Concessione "Calcio" - pozzo esplorativo "Fontanella 01dir" - Osservazioni allo Studio di Impatto Ambientale.

Nelle seguenti note sono riportate le osservazioni al documento di Studio di Impatto Ambientale prodotto dal società Pengas Italiana s.r.l. in riferimento al Permesso di Ricerca "Calcio", Perforazione pozzo esplorativo "Fontanella 01 Dir", emissione del Maggio 2018 – REL-VIA-001

pag. 12

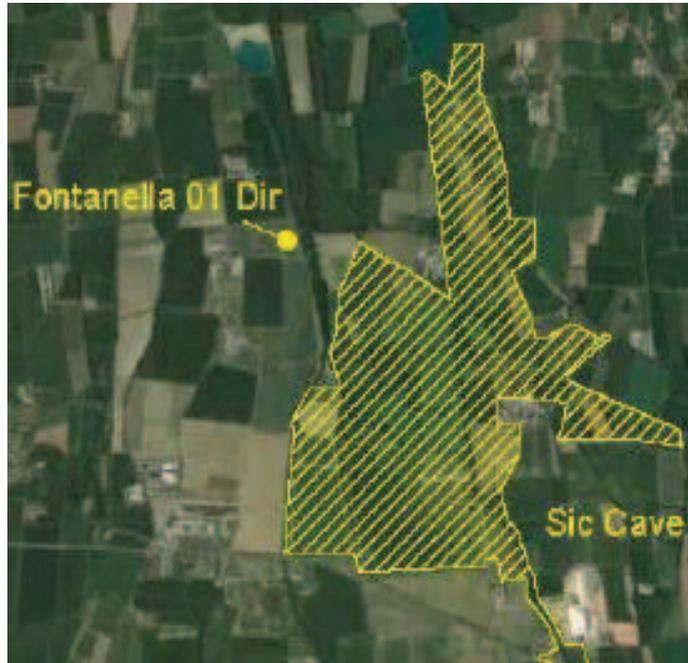
Si ritiene, pertanto, che manchino vistosamente i requisiti che lo studio di incidenza dovrebbe possedere, come peraltro si evince anche dalla lettura del documento in oggetto:

Risulta evidente come questi contenuti (minimi!) non siano assolutamente rispettati, con particolare riferimento ai punti 2. e 3

Figura 2.9. Profilo di deviazione del pozzo

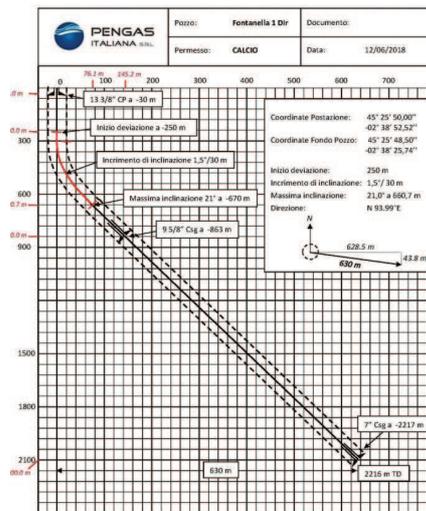
Poiché le coordinate di perforazione precedenti distano 350 metri da quelle attuali, non è chiaro il motivo per il quale si vogliono recuperare, inclinando la perforazione, 630 metri nella medesima direzione
